Detaljplan för Högåsen, västra Tye, Hammarö kommun

UTLÅTANDE EFTER ANDRA GRANSKNINGSSKEDET

2023-02-22

Dnr 2018/7

Figur 1: Tynäsvägen behöver översvämningssäkras

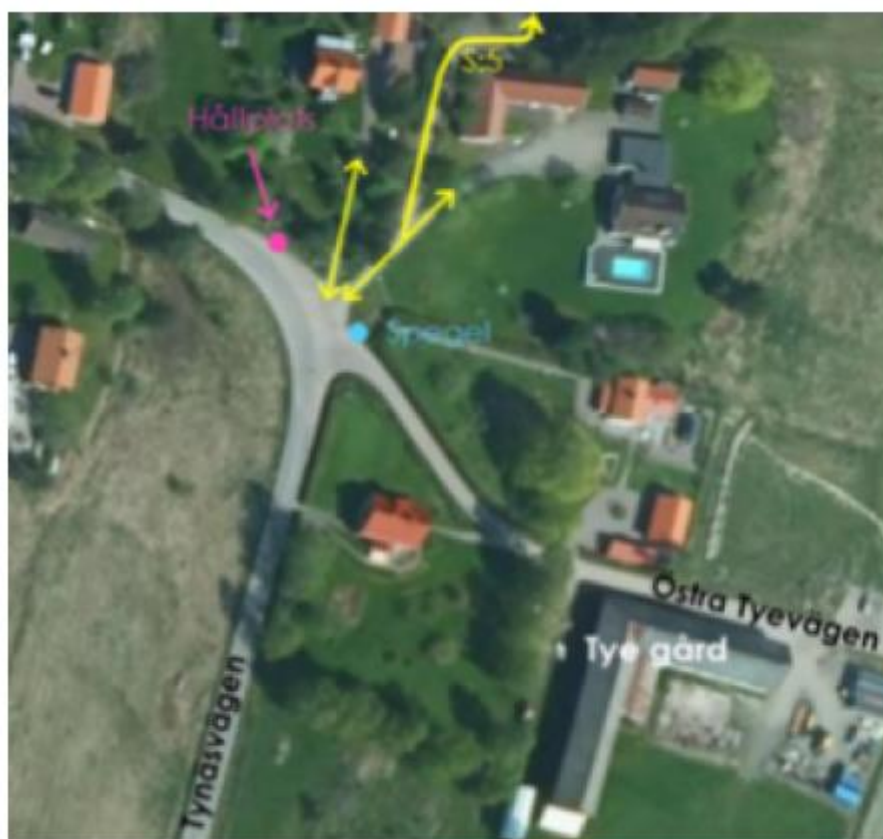
Tillfartsväg klarar inte en 200-årshändelse

Då Tynäsvägen är den enda tillfartsvägen till området behöver den säkras för att klara en 200-årshändelse. Körbanan behöver ändras till en höjd av +46,41 meter (RH 2000). MSB har i tidigare beslut ansett att det är viktigt att inte fortsätta bygga i riskutsatta lägen utan att ta hänsyn till översvämningsrisker. Bebyggelse blir olämplig med hänsyn till människors hälsa eller säkerhet eller till risken för olyckor, översvämning.

eller erosion (11 kap. 10 § andra stycket 5 och 11 kap. 11 § PBL). Vägen bör vara översvämningssäkrad, eller åtminstone ha en offentligt antagen plan, innan en detaljplan i området godkänns. Ny väg är i planeringsfasen, men ej antagen, vilket den bör vara före exploatering.

Kommentar: Hänvisar till "granskningsutlåtande 1" sid. 9, där kommunen redan besvarat denna synpunkt.

Figur 2 Korsning från Tynäsvägen till Östra Tjevägen och S:5

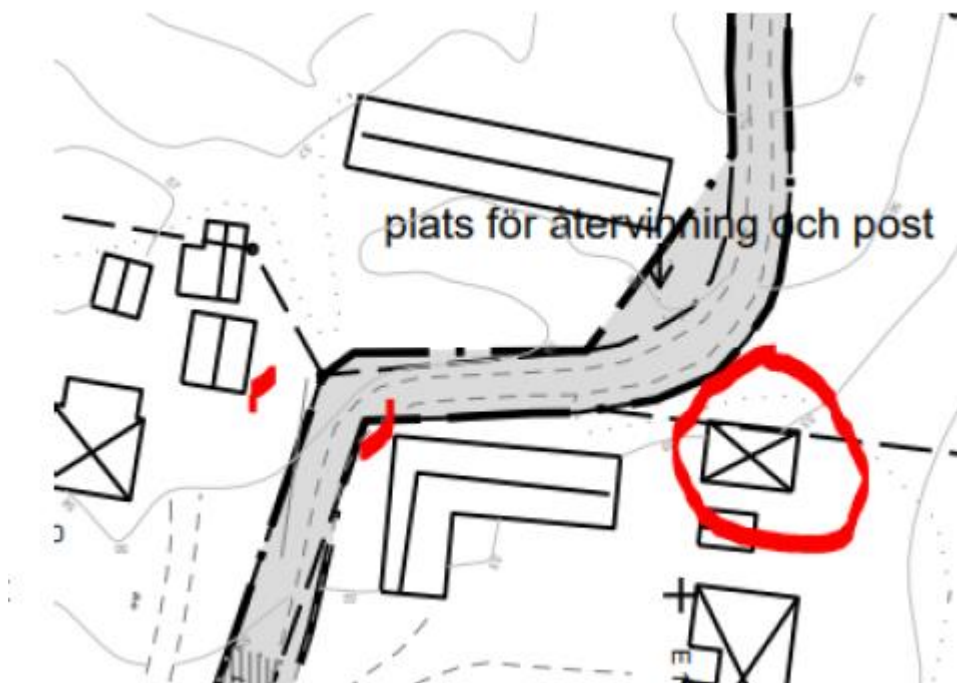
2. Korsningen till infarten blir olämplig utan ombyggnation enligt detaljplanens egna trafikutredning

Utdrag från trafikutredningen i detaljplanen för Högåsen "Oavsett hur den framtida trafiksituationen kommer att se ut, om Östra Tyevägen får en ny dragning eller inte, bör korsningen åtgärdas med anledning av den mycket begränsade sikten. "

Detaljplanen Högåsen ökar trafikmängden och risken för olyckor i korsningen. Korsningen behöver åtgärdas innan en detaljplan antas och hur korsningen ska byggas om vid antagande av detaljplan behöver framgå av planen. Kommunen skriver att "Korsning Östra Tyevägen/Tynäsvägen har däremot skymd sikt, som trafikutredningen

nämnde, men är idag inte heller farlig eftersom Östra Tjevägen har lite trafik. Den korsningen behöver dock åtgärdas innan eller i samband med ytterligare planläggning på Östra Tye." Här vill vi peka på några motsägelser och felaktigheter. Kommunen skriver att korsningen har skymd sikt men säger samtidigt att den inte är farlig. Man anser att den behöver åtgärdas i samband med ytterligare planläggning men räknar inte med exploateringen på Högåsen (sexton enbostadshus), Skäret (sju enbostadshus) och Nordvästra Tye (femtio nya bostäder). På Östra Tjevägen mättes redan 2018 cirka 200 fordon per dygn samt trafiken har ökat sedan dess. Dessutom trafikeras korsningen av boende från både Högåsen, Tynäsvägen och Östra Tye.

Kommentar: Hänvisar till "granskningsutlåtande 1" sid. 9-10, där kommunen redan besvarat denna synpunkt.
